**DOCUMENTOS DE RESPUESTAS  
PROCESO COL 0000125754**

**OBJETO:** Contratar la adquisición de materiales de obra para la construcción de los centros comunitarios en el Municipio de Ungía (Chocó) en el marco del proyecto Reparaciones Colectivas y Retornos y Reubicaciones MPTF – PNUD.

### TIPO 1

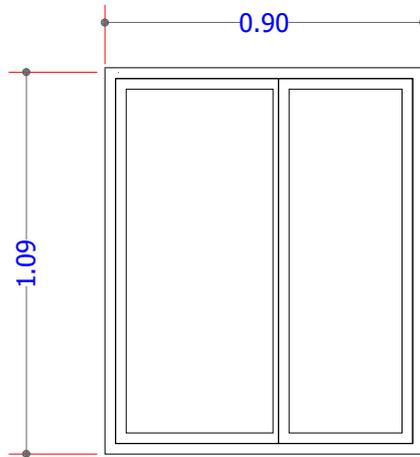
**PREGUNTA 17:** Este ítem VENTANA FIJA EN VIDRIO DE 4MM Y MARCOS EN ALUMINIO. INCLUYE PERSIANAS, de este ítem, 2 preguntas: i) está persiana puede ser tipo blackout enrollable, tipo pvc o de aluminio (a qué hacen referencia a persiana) ii) ¿cuánto es la sección Ancho x Largo, para cubrir los 42 m<sup>2</sup> de la venta?

A continuación, se muestra cantidad y metros cuadrados de ventana requerido en aluminio: las ventanas T1, T2, T3, T4, T7, T8 Y T9 son corredizas para un total de 53.14 m<sup>2</sup>

**CANTIDAD: 4**  
**M2 : 3,924**
